改善箇所説明図

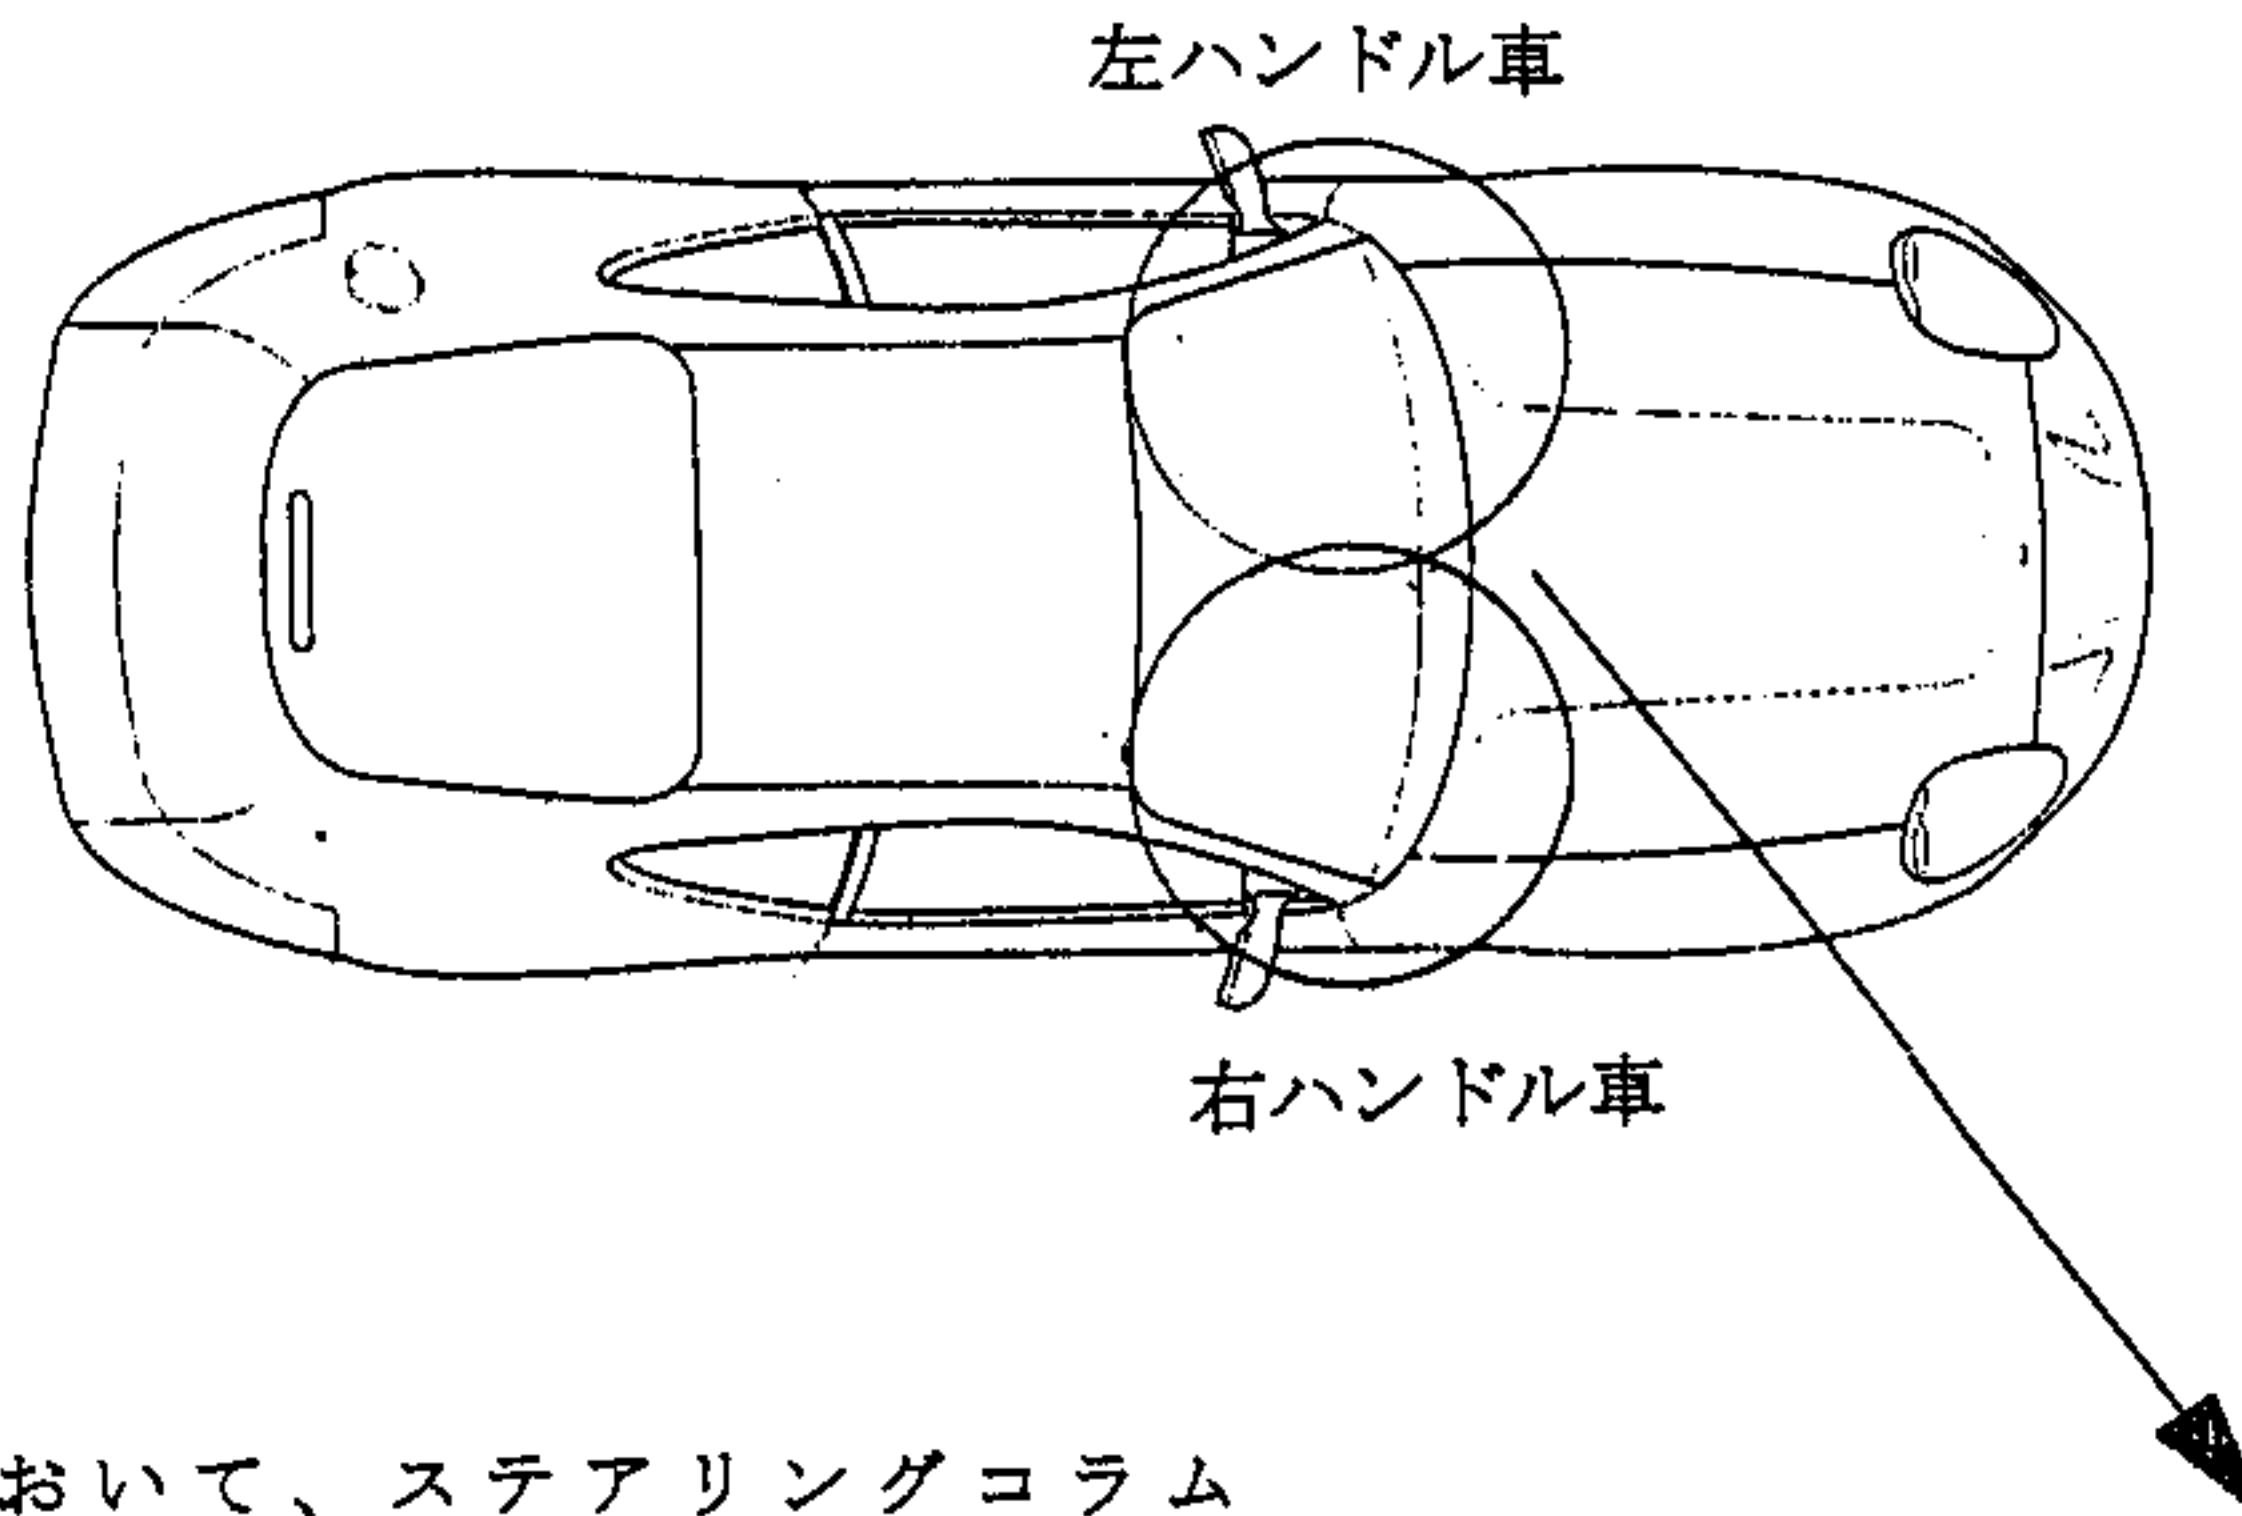
灯火装置において、ステアリングコラムカバーの構造が不適切なため、そのままの状態で使用を続けると、ステアリングコラム内に配策されている灯火装置の配線とカバーが接触し、最悪の場合、当該配線が切断され、前照灯、車幅灯及び方向指示器が点灯しなくなるおそれがある。

全車両、当該ステアリングコラムを対策品と交換する。

付近に白ペイントを塗布する。
